**OGGETTO:** Brindisi Solar 1 s.r.l.- Impianto fotovoltaico denominato "*Impianto AEPV-C01*" di potenza nominale pari a 51,87 MW e potenza moduli pari a 64,87 MWp e opere di connessione sito nel territorio comunale di Brindisi.  
 (Prot. Provincia di Brindisi n°13118 del 22/05/2020 – Prot. Arpa Puglia n°31990 del 22/05/2020).

Per quanto sopra esposto, si esprime parere di competenza per la verifica a Valutazione di Impatto Ambientale(VIA) del progetto di cui in oggetto.

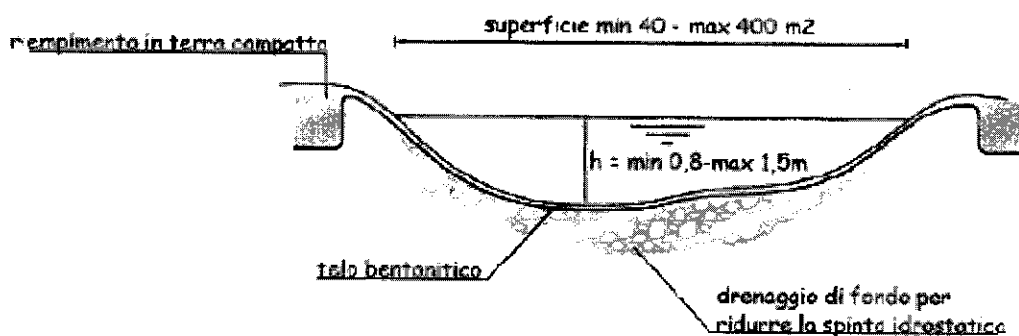
Nella relazione "Impatti Cumulativi - 03.RIC - Data 03/2020", il proponente ha concluso che l'Indice di Pressione Cumulativa (IPC) supera i valori massimi previsti dalle Deliberazione di cui sopra e quella prevista dalla Provincia di Brindisi. Pertanto lo stesso proponente precisa che "la valutazione degli "impatti cumulativi", calcolati secondo il "Criterio "A", ha fornito risultati "non favorevoli" alla "ricettività ambientale" del territorio in cui si introduce l'impianto, sia per il "raggio di valutazione ambientale" (RAVA=3.86 Km.) e sia per il RAVA = 5 Km., come proposto dalla Provincia di Brindisi nelle proprie LL.GG.

**Il proponente non ha sufficientemente relazionato in merito alle forme di "compensazione" e "mitigazione" al fine di sanare la criticità sopra rilevata.**

Tavola n. 16: Ubicazione del laghetto su "bacino endoreico".

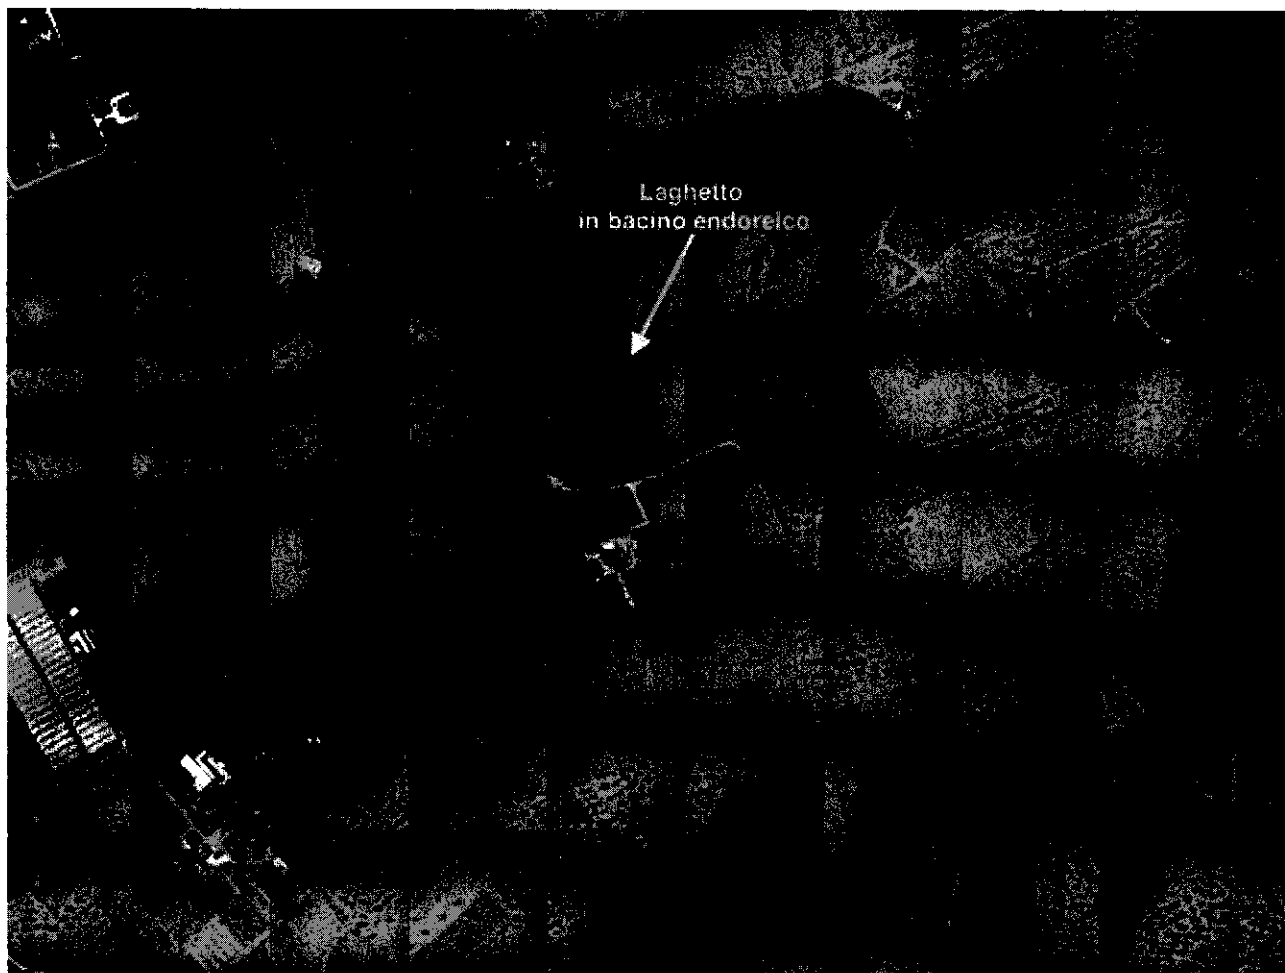
5) a pag.43 del SIA "Quadro di riferimento ambientale" il proponente ha dichiarato che si impegna alla realizzazione di un "laghetto", come forma di "mitigazione" e le "compensazione" incrementa la garanzia di tutela per la fauna esistente e per quella migratoria". Lo stesso ha dichiarato che "nel caso che ci impegna, la presenza di una depressione cartografata come "bacino endoreico" si è ritenuto opportuno non modificare la morfologia dell'area e progettare la realizzazione di un "laghetto artificiale" dell'estensione pari a circa 10.000 mq. andando anche oltre quelle che sono le normali dimensione di una "pozza naturalistica".

**Il proponente non sufficientemente relazionato in merito all'impatto di natura ambientale, in riferimento alla portata, grandezza e complessità (scavi, ecc) di tale opera.**

Tavola 15: 6.1.2 Struttura Idrogeomorfologica-Componenti idrologiche.

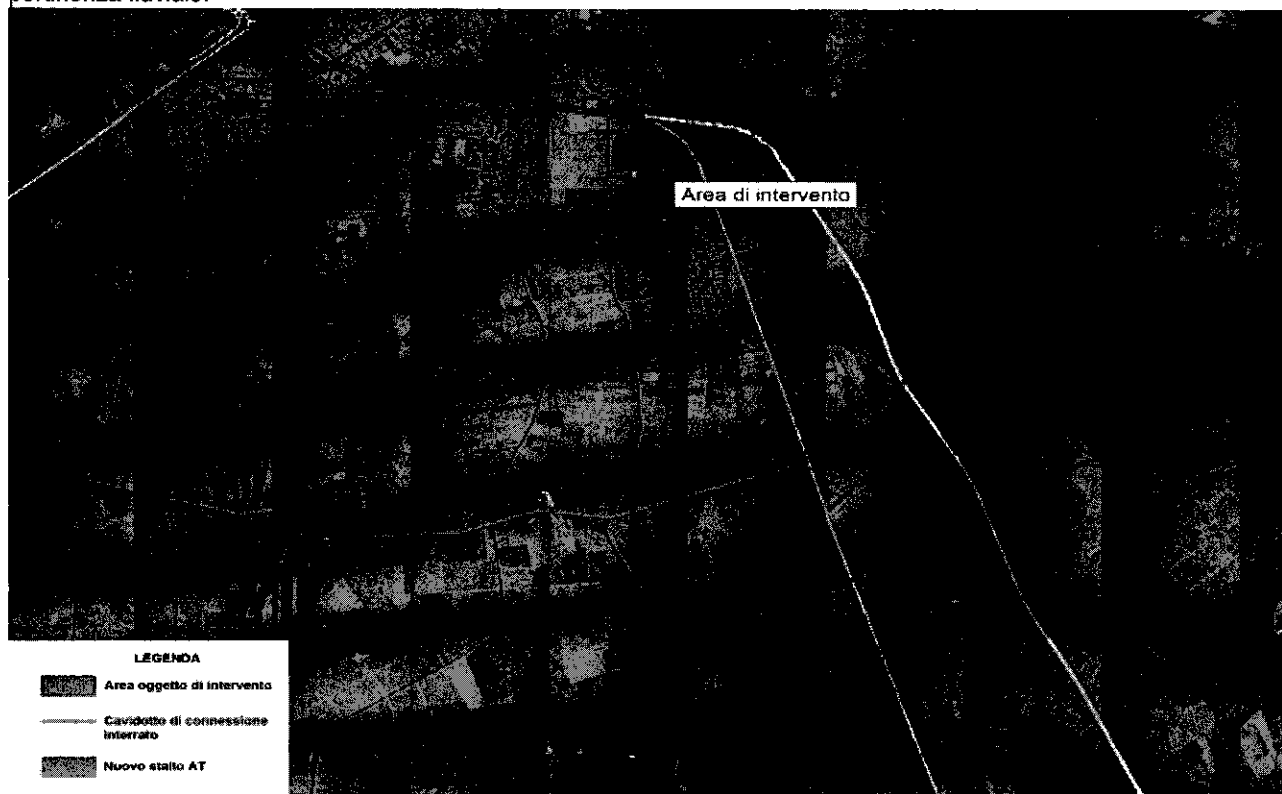
7) a pag.63 della "Sintesi non tecnica" il proponente ha dichiarato per quanto riguarda eventuali vincoli:" dallo stesso stralcio della Tavola n. 16 è possibile rilevare che l'area interessata dalla realizzazione dell'impianto fotovoltaico presenta il "vincolo" idraulico del canale di "Fiume Grande"; sull'ortofoto è stata anche riportata l'impronta dell'impianto

che, per i terreni acquisiti e non per il lay-out degli inseguitori allocati, interessa la porzione azzurra, apri a 150 m., di pertinenza fluviale.

**Il proponente non ha sufficientemente relazionato all'impatto ambientale di tale vincolo ambientale.**
